**Pausenfläche an der Volksschule St. Leonhard,
Schweinauer Straße 20 in Nürnberg**

hier: **Antrag der Fraktion der Christlich-Sozialen Union
im Stadtrat zu Nürnberg vom 18.09.2006**

Nürnberg, 15.11.2006
H o c h b a u a m t
Bereich Bau

- alt -

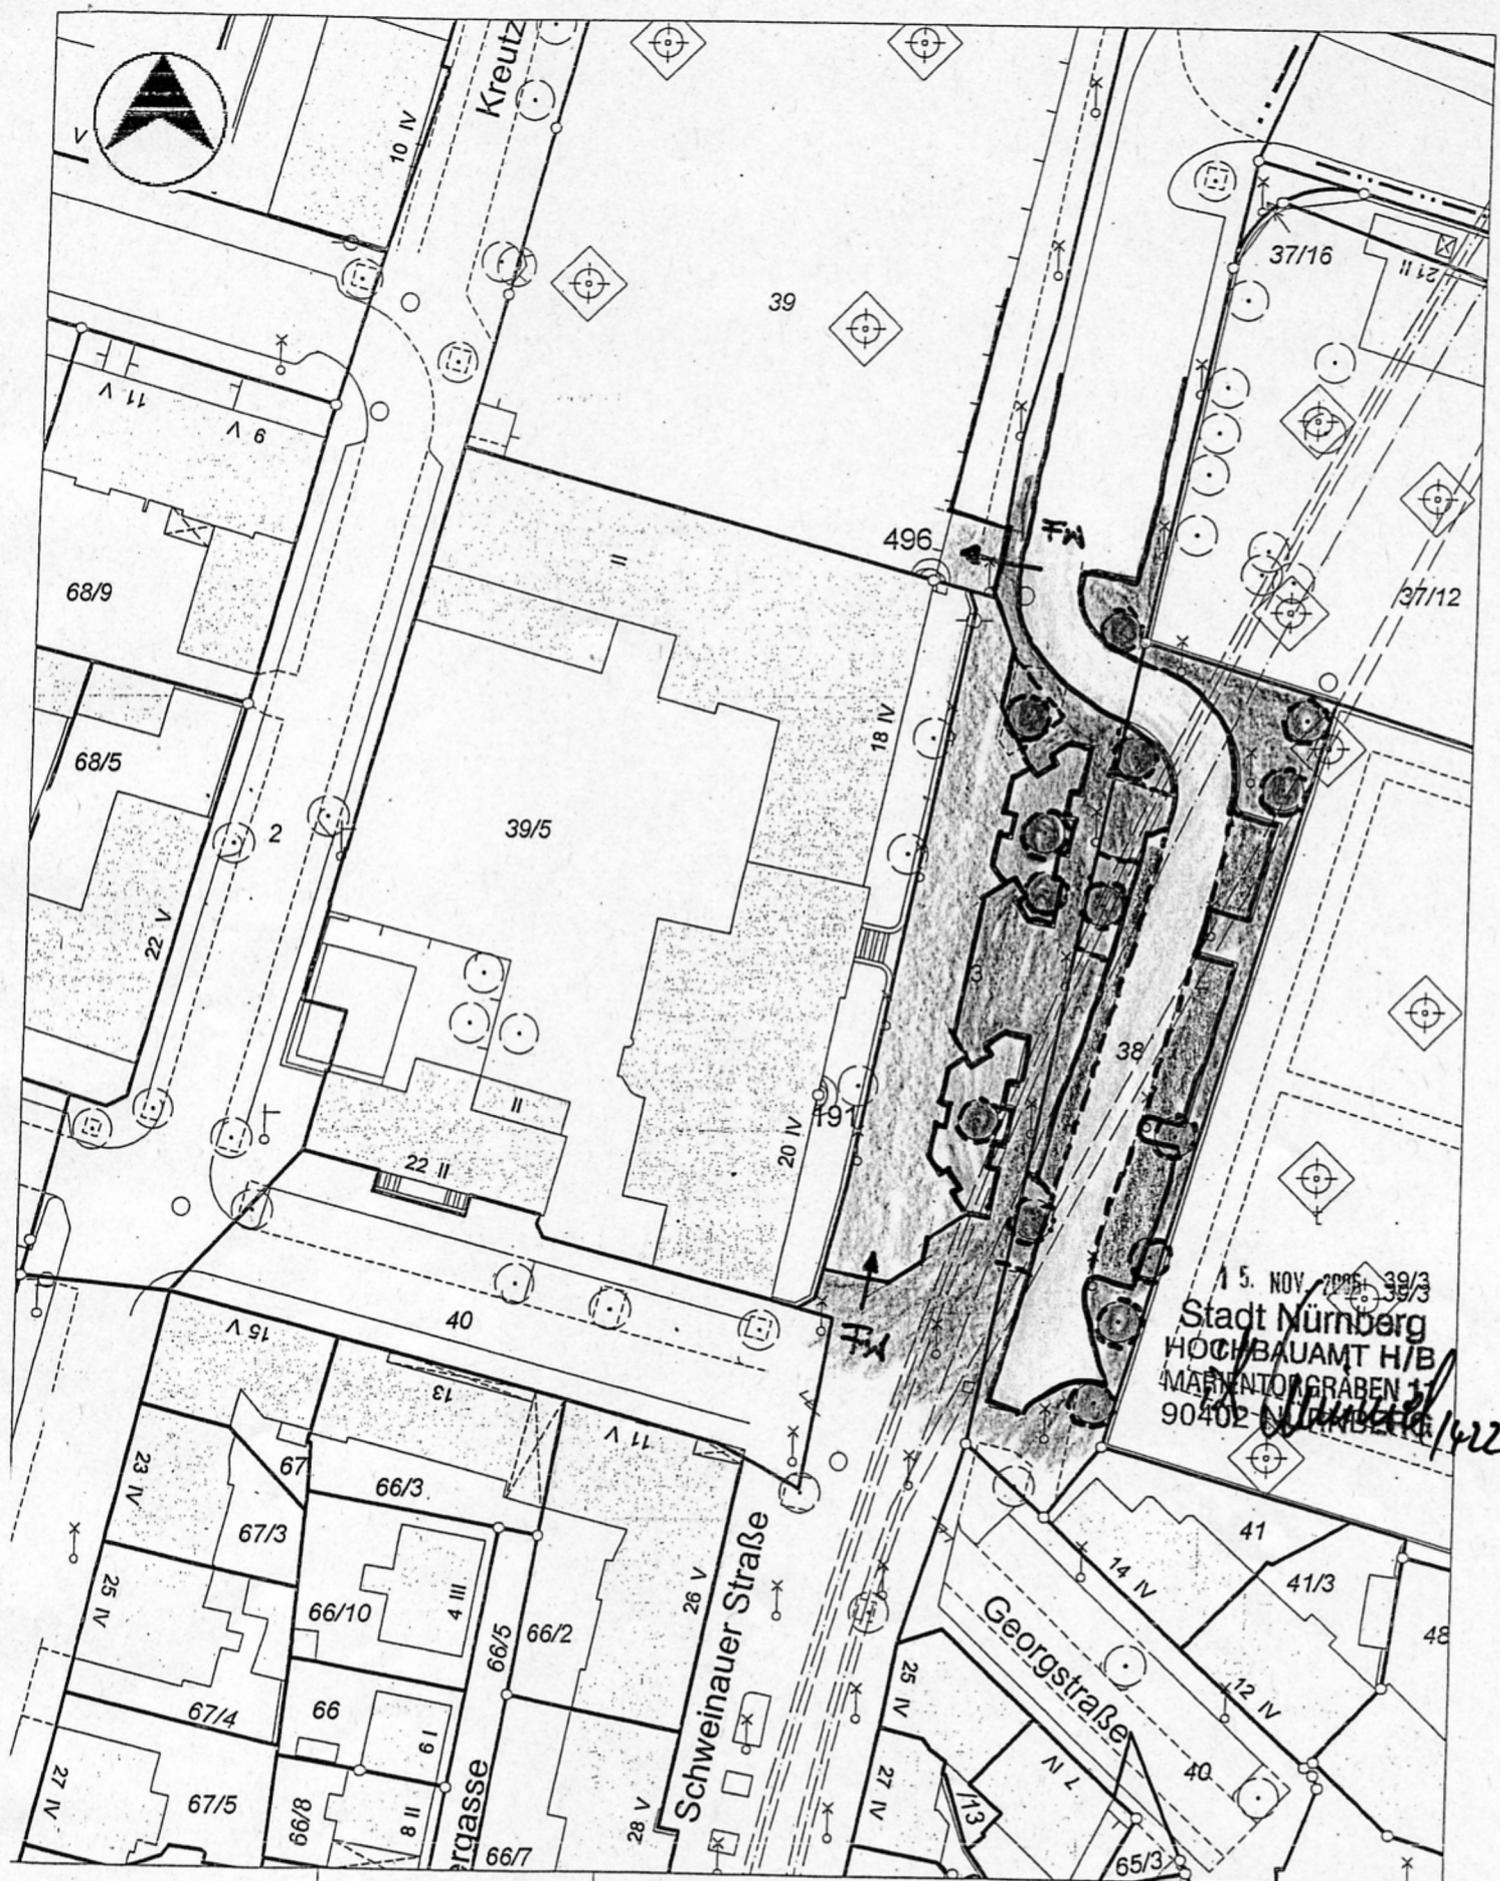
- I. Der aufgezeigte Vorschlag Vpl vom 17.05.2006 zur Schulhoferweiterung ist nach Meinung des Hochbauamtes funktionell und gestalterisch unbefriedigend.

Um auch den Belangen des Denkmalschutzes Rechnung zu tragen, erscheint es sinnvoll die Einfriedung nicht parallel zur Mauer zu ziehen, sondern die vorgelagerten Pflanztröge mit zu integrieren. *Siehe hierzu Skizze H/B vom 14.11.2006.* Dadurch wird auch eine angemessene Schulhoferweiterung erreicht.

Erforderliche Details, wie Höhe der Einfriedung, Anschlusspunkte an Mauer und Pflanztröge, genaue Lage der Feuerwehrezufahrten müssten, sofern der Vorschlag akzeptiert wird, noch im Detail festgelegt werden.
